PARC ÉOLIEN DE NOROY

Commune de Noroy (60)

09. MÉMOIRE EN RÉPONSE À L'AVIS DE L'AUTORITÉ ENVIRONNEMENTALE

Cet avis délibéré n° **MRAe 2021-5537** a été émis le **10 août 2021** par la Mission Régionale d'Autorité environnementale (MRAe) Hauts-de-France.

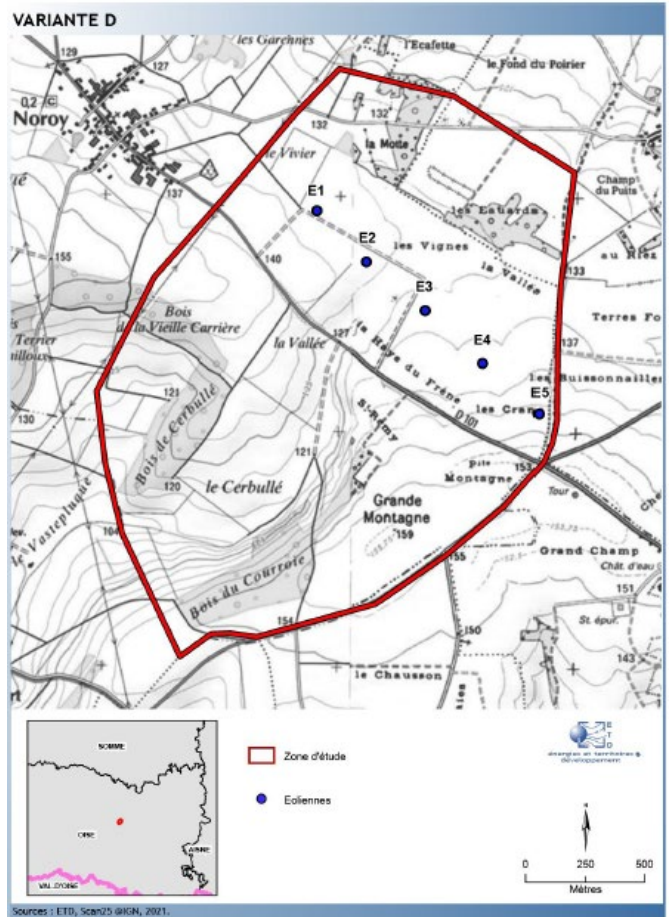
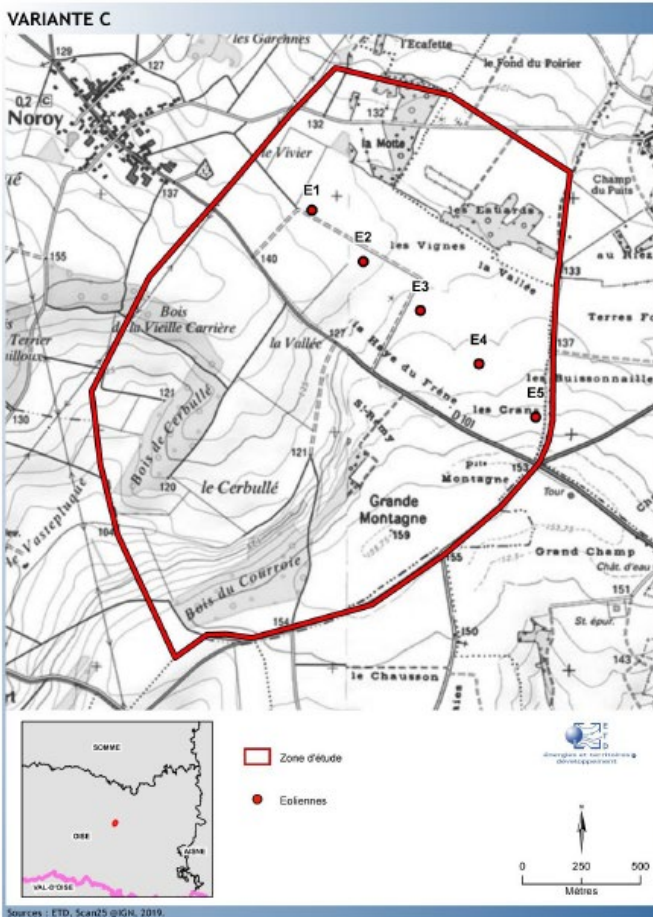
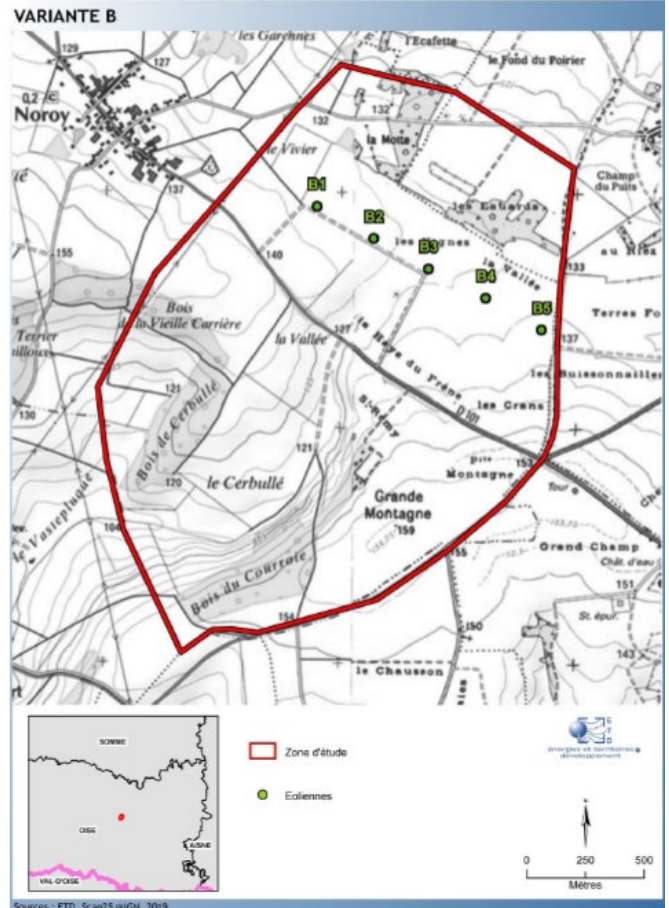
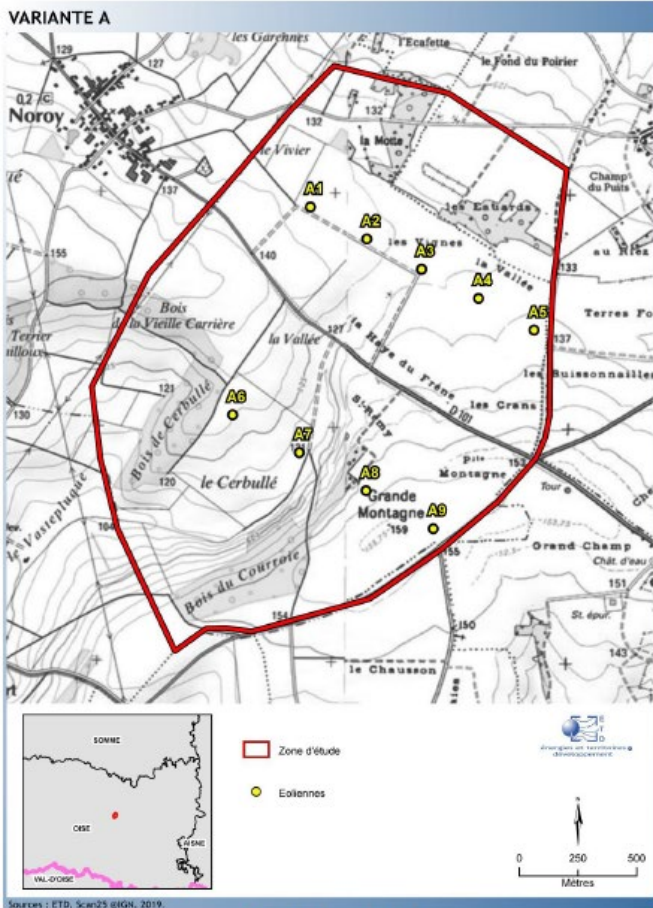
« Il est conclu que la variante D retenue est celle présentant la meilleure prise en compte de l'environnement. Cependant, ainsi que cela est développé ci-après dans le présent avis, la variante choisie a des impacts négatifs forts sur la biodiversité, ainsi que sur le bruit et le paysage (cf. partie II.3 ci-après). Au regard des impacts résiduels du projet sur l'environnement, et notamment sur les oiseaux migrateurs, dont des espèces ayant justifié la désignation des sites Natura 2000 présents alentours, l'autorité environnementale recommande de compléter l'étude de variantes présentant moins d'impacts environnementaux et selon les cas par celles de l'implantation du projet sur des sites présentant moins d'enjeux environnementaux. »

Il est rappelé que le présent projet résulte de l'analyse de quatre variantes différentes (cf. cartes page suivante), analyse présentée en partie 8. *Raisons pour lesquelles le projet a été retenu et choix des variantes* de l'étude d'impact. L'étude de ces différentes variantes a conduit à des modifications conséquentes du projet, et notamment une réduction de moitié du nombre d'éoliennes envisagées, un éloignement renforcé par rapport aux axes de déplacement d'espèces et le maintien d'une garde au sol de 30 mètres.

Le choix final de la variante D composée d'une ligne de 5 éoliennes uniquement dans la partie nord du site étudié prend en compte ces recommandations :

- l'emprise visuelle du projet est diminuée par rapport à l'emprise initiale du site étudié, notamment dans les vues proches depuis les bourgs de plateau (Noroy, Fouilleuse, les Trois Étots),
- le projet est reculé du vallon de Rémécourt permettant de diminuer l'emprise du projet par rapport à l'emprise initiale du site étudié,
- l'orientation de la ligne des éoliennes du projet reprend l'axe structurant local qu'est la route RD101.

Photomontage du projet - panorama à 120° (parcs existants, accordés, déposés et projet) - Photomontage ne représentant pas la perception terrain du projet (se reporter au carnet de photomontage)

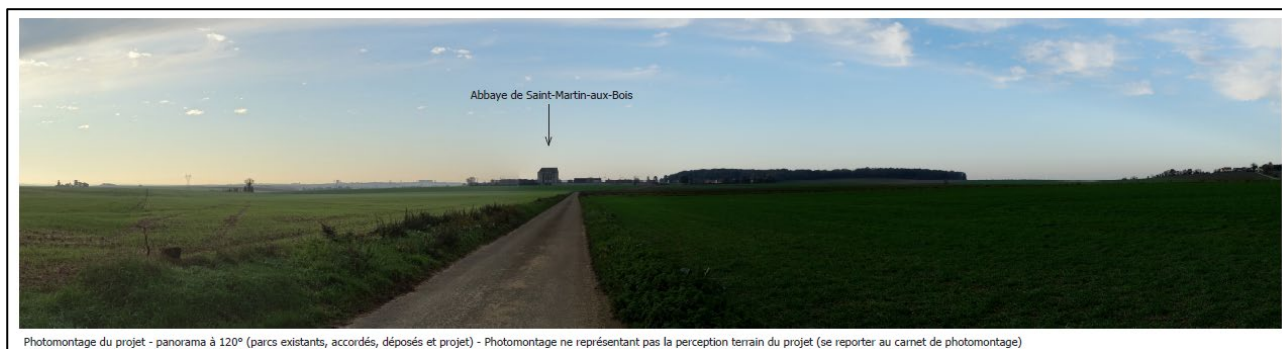
« *Cependant certains photomontages, comme le photomontage 81 pages 180 et 181 manquent de contraste et mériteraient d'être améliorés.* »

Le photomontage 81 (cf. localisation carte page 11 du présent mémoire en réponse) a été réalisé en réponse aux demandes de compléments sur l'abbaye de Saint-Martin-aux-Bois (UDAP de l'Oise, 24/04/2020). Cette vue est localisée au nord du projet, ce qui implique de réaliser les photographies terrain le matin pouvant entraîner des conséquences en termes de luminosité et par conséquent un manque de contraste dans le rendu. C'est pourquoi le photomontage 81 est réalisé avec une photographie prise le matin. Il permet de rendre compte de la localisation du projet dans cette vue locale sur l'abbaye, et de son échelle en rapport avec la distance d'environ 10 km.

LOCALISATION DES PHOTOMONTAGES DANS LE PÉRIMÈTRE ÉLOIGNÉ AVEC CONTEXTE ÉOLIEN

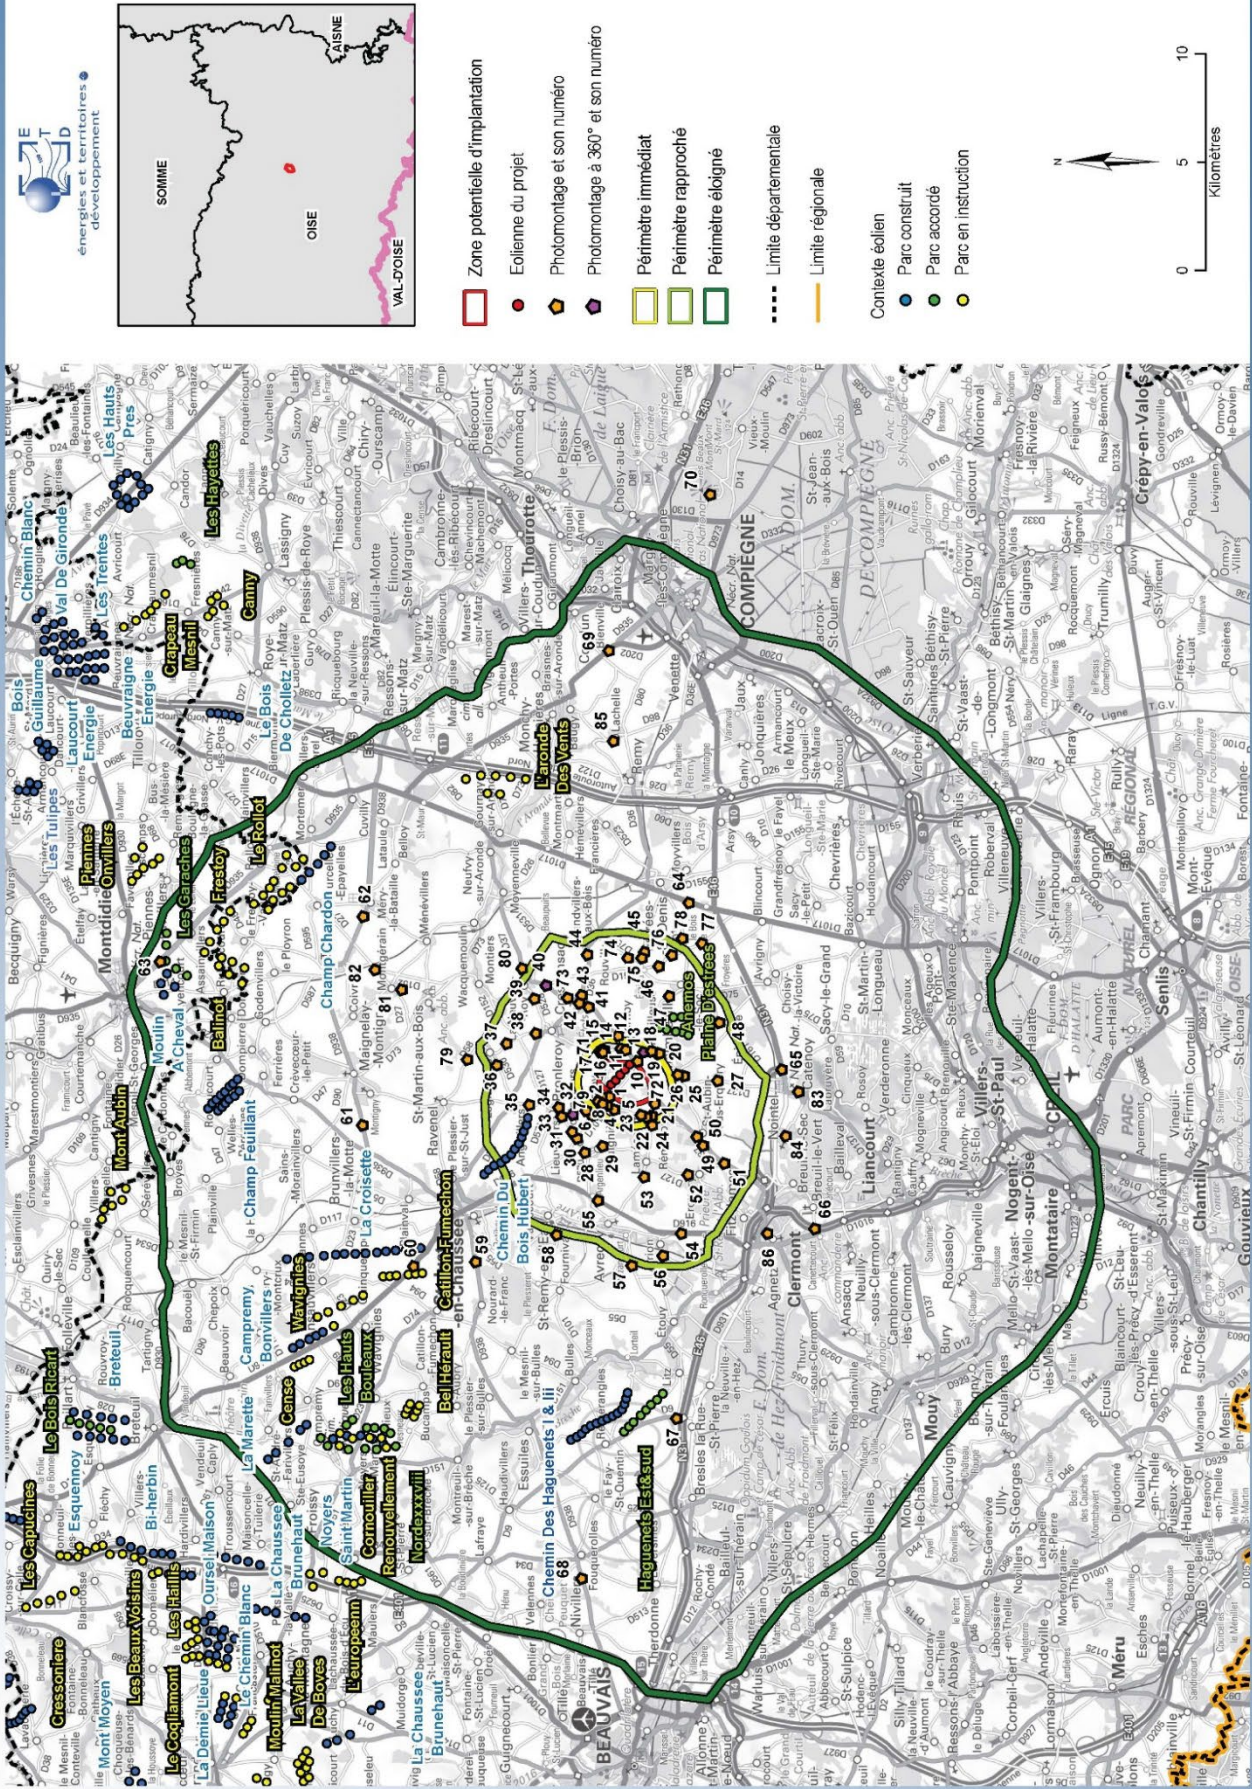
« *Le projet sera visible depuis des monuments historiques : église Nointel à 8 km environ (photomontage 84 page 187 du carnet de photomontages), le belvédère des Beaux Monts dans la forêt de Compiègne à 26 km (photomontage 70 page 159). Depuis la promenade du Châtellier de Clermont à environ 10 km, le projet est visible partiellement en hiver en transparence derrière les arbres (photomontage 86 page 191).*

Il présente des co-visibilités avec le patrimoine remarquable de l'Abbaye de Saint-Martin-aux-Bois à 9 km (photomontages 81 et 82 pages 181, 183), ainsi qu'avec d'autres monuments historiques, comme l'église de Cressonsacq et le donjon (photomontage 73 page 165).

Certaines éoliennes sont visibles depuis les lieux d'habitation, totalement comme à Noroy (photomontages 3 et 4 pages 23 et 25 du carnet de photomontage) ou partiellement, comme l'éolienne E2 depuis son hameau des Trois Étots (photomontage page 161 du carnet de photomontages). L'impact est qualifié de modéré.

Bien qu'un impact (qualifié de modéré) soit identifié par l'étude paysagère, aucune mesure d'évitement n'est proposée. L'étude prévoit une seule mesure de réduction (pages 253 et 254 de l'étude paysagère et page 309 de l'étude d'impact) : la plantation d'ifs le long du mur existant dans le cimetière de Noroy, sans démontrer que cette mesure sera suffisante pour réduire les impacts sur cette commune.

L'autorité environnementale recommande d'étudier les mesures d'évitement des impacts du futur parc sur la commune de Noroy, les monuments historiques et les sites, à défaut de réduction afin de limiter l'impact visuel sur le paysage et de démontrer leur efficacité par des photomontages. »

Le volet paysager du projet éolien de Noroy a été complété en avril 2021 notamment dans l'analyse du patrimoine (cf. partie III.3. *Analyse des vues depuis les sites patrimoniaux et touristiques* du volet paysager (pages 203 à 236) et photomontages associés dans le carnet de photomontages en annexe de ce volet).

Pour rappel, les photomontages sont localisés sur le document ci-après.
